S991 - Procedimento di Verifica di assoggettabilità a VIA per "Realizzazione Impianto di recupero del fresato di asfalto (EER 17.02.03) con produzione di aggregato riciclato EOW in area posta all'interno del sedime aeroportuale sotto il viadotto di via Pionieri e Aviatori d'Italia" - Comune di Genova (GE)

INTEGRAZIONI

Con riferimento alla nota della Regione Liguria, Class./Fasc. 2024/13.17.1/12 del 13/03/2023, di seguito le risposte in merito a:

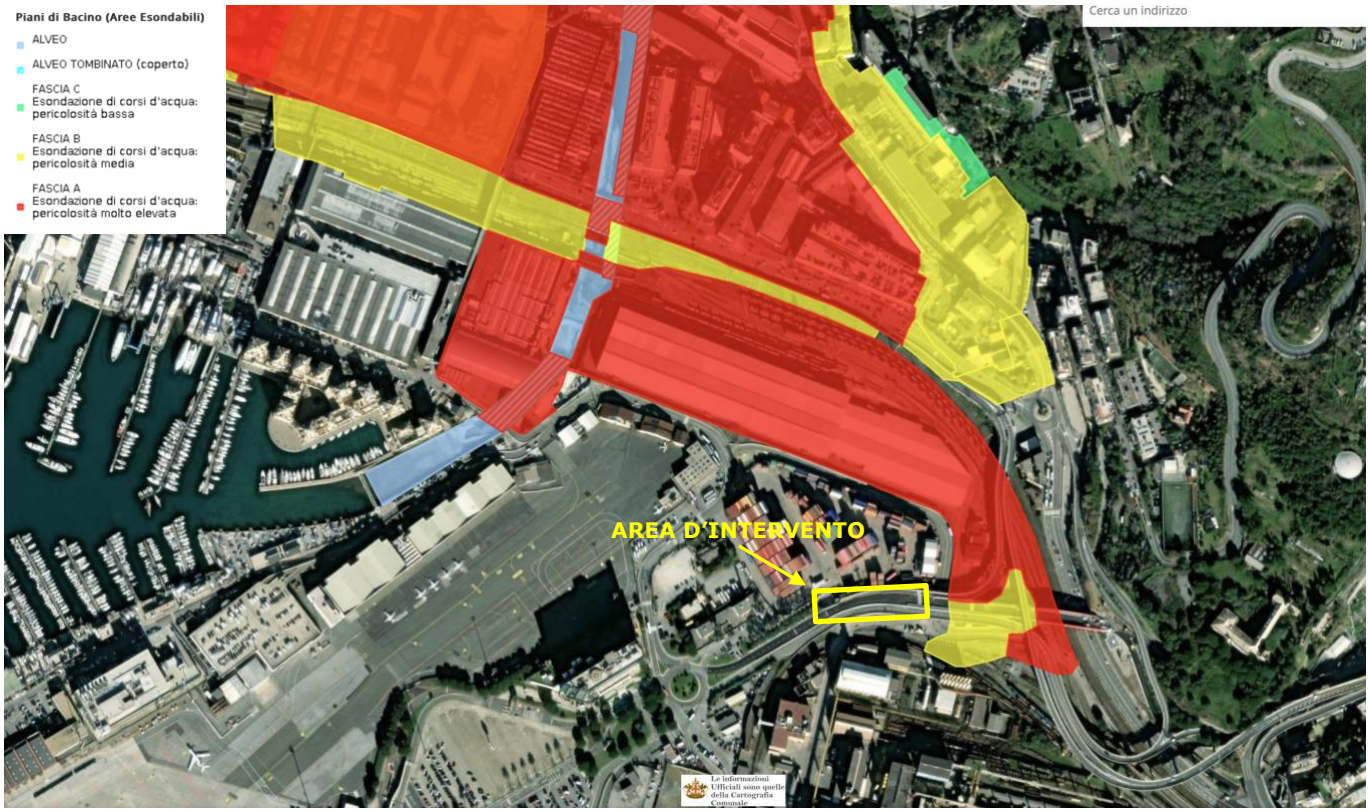
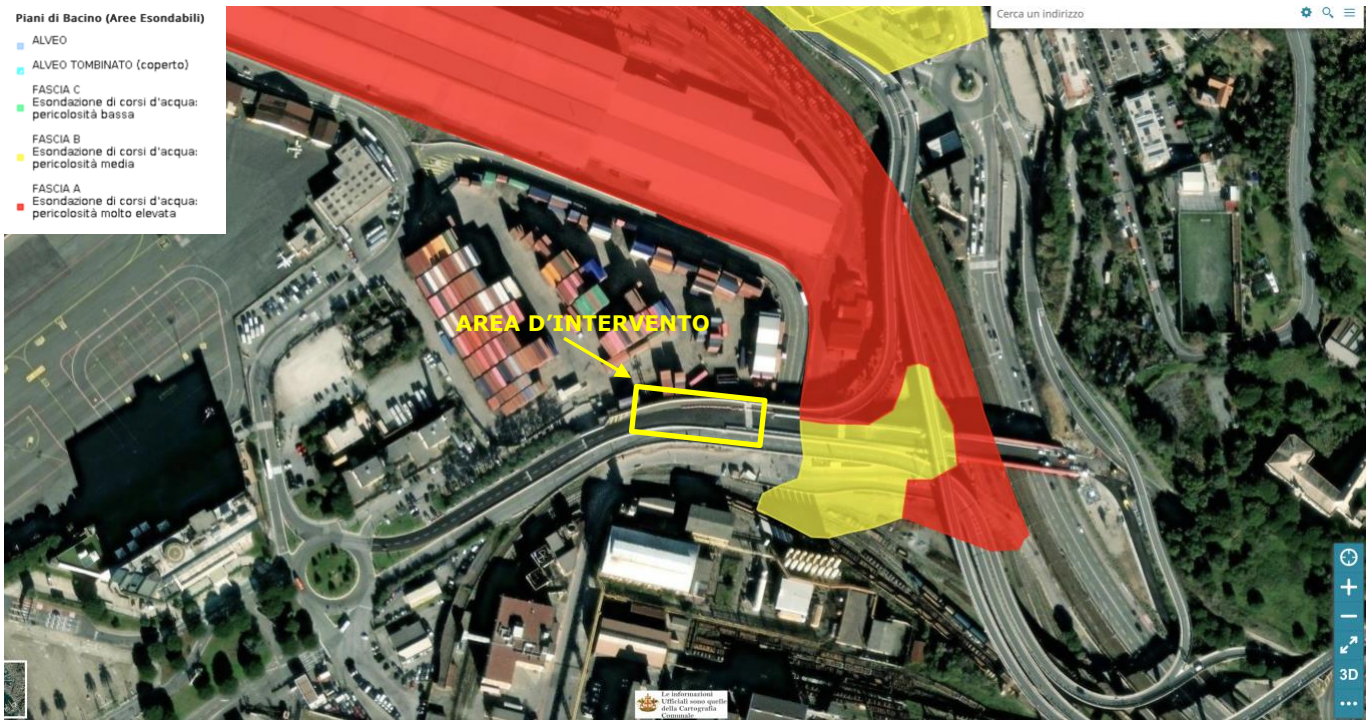
Si evidenzia la necessità di integrare la documentazione con:

- *la sovrapposizione delle opere a progetto con la zonizzazione del PUC e del PTC-Ip-ACL corredato dalla relativa disciplina urbanistica per esplicitazione della conformità dell'intervento con la suddetta strumentazione;*
- *la specifica di eventuali interferenze con progetti infrastrutturali in corso.*

Si veda relazione tecnica allegata a cura dell'Arch. Roberto Silvestri
